改善箇所説明図

コンビネーションメーター

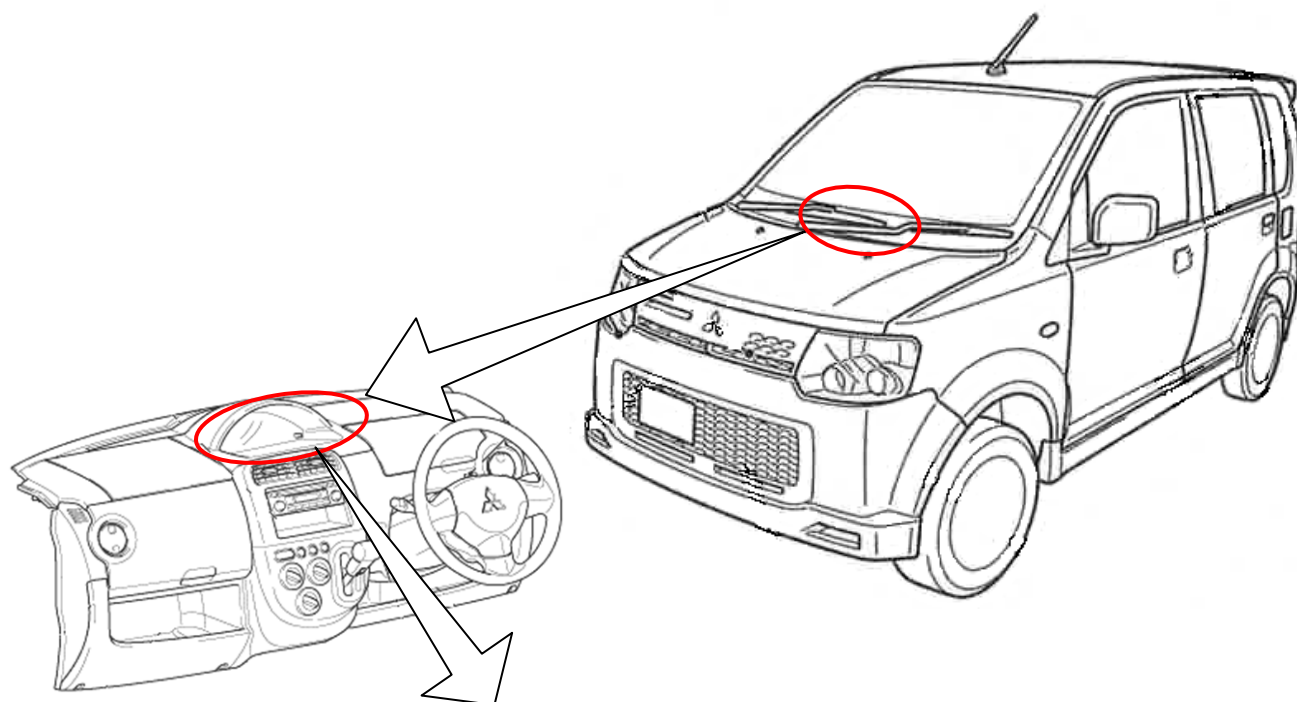
コンビネーションメーター内の基板はんだ付け工程の管理が不適切なため、液晶表示部を固定している樹脂ケースの熱膨張・収縮の繰り返しにより、はんだ部に亀裂が発生するものがある。そのため、液晶表示部回路が導通不良となり、速度計、走行距離計及び燃料計等が表示不良となるおそれがある。

全使用者に対し当該不具合について周知し、表示不良の申し出があった場合はコンビネーションメーターを対策品に交換する。
